Vorschlag von BIO e.V.

Umgestaltung Obersee-Strassen- Abschnitt

Variante 3: Querparkplätze + Schikanen

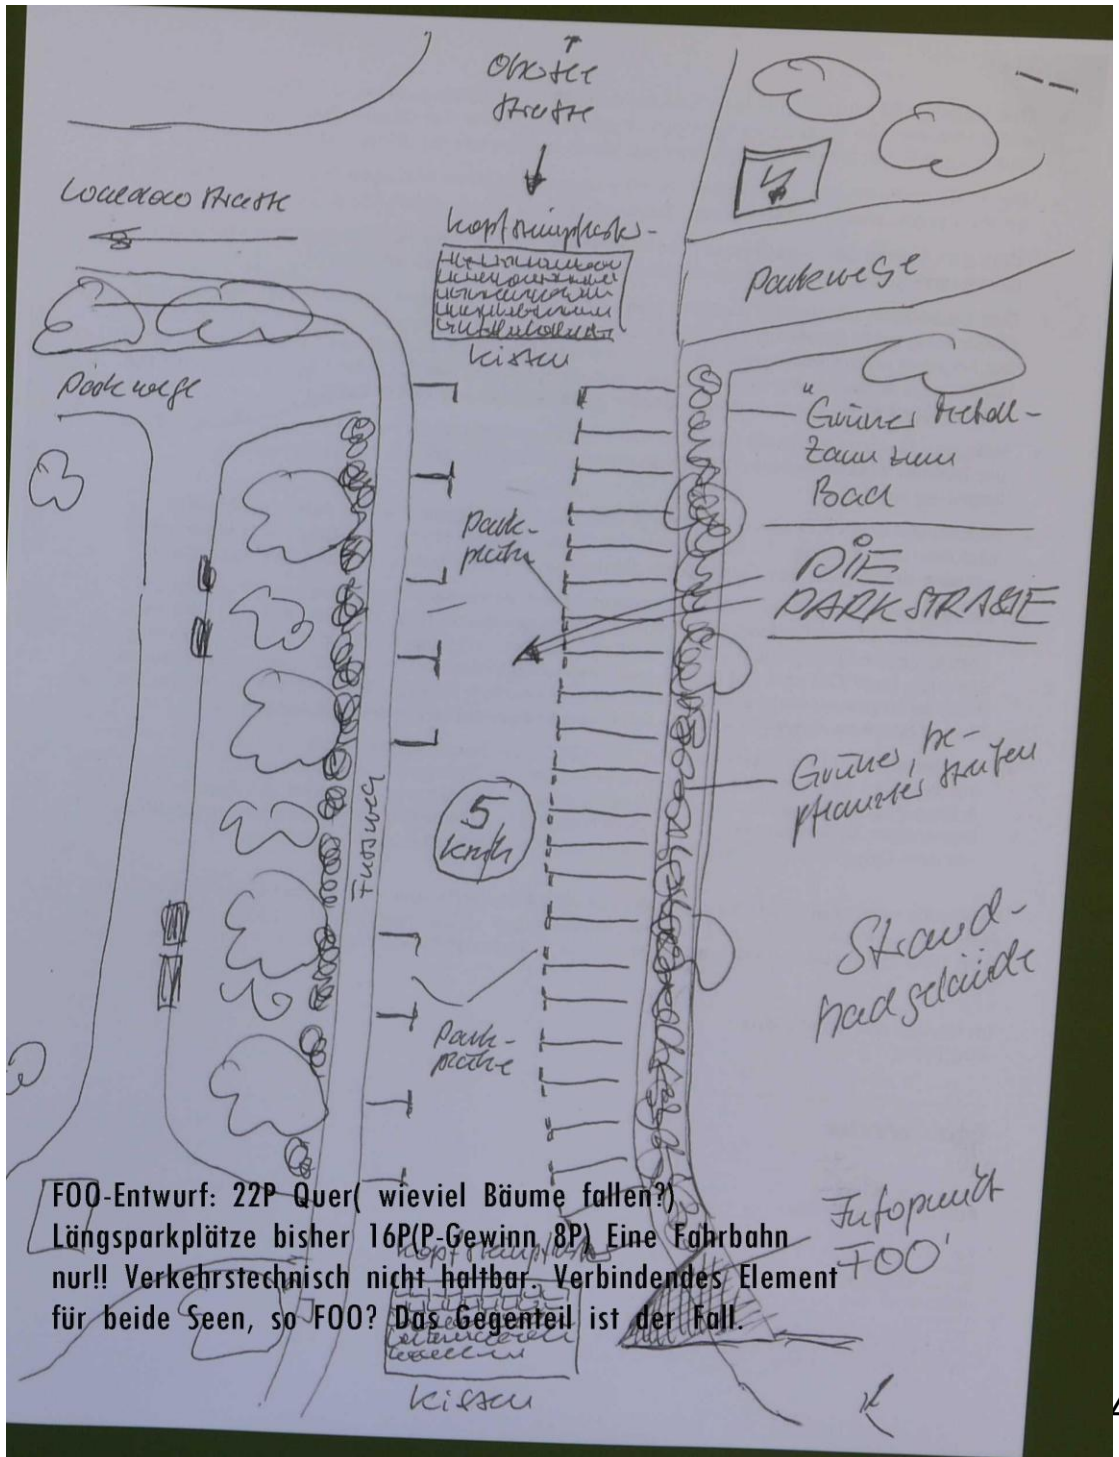
Diese, vom Förderverein auf dem Seenfest ausgestellte Variante wurde, obwohl über die Medien angekündigt, weder diskutiert noch der Öffentlichkeit vorgestellt. Schon aus kosten- und verkehrstechnischen Gründen ist diese Variante abzulehnen. Parkplatzgewinn höchstens 8-10 Plätze. Auch Kopfsteinpflaster und 5km/h ist keine Verbesserung. Eingriffe in die Baumbestände werden wahrscheinlich notwendig.

FOO-Entwurf: 22P-Quer (wieviel Bäume fallen?)
 Längsparkplätze bisher 16P(P-Gewinn 8P) Eine Fahrbahn
 nur!! Verkehrstechnisch nicht haltbar. Verbindendes Element
 für beide Seen, so FOO? Das Gegenteil ist der Fall.
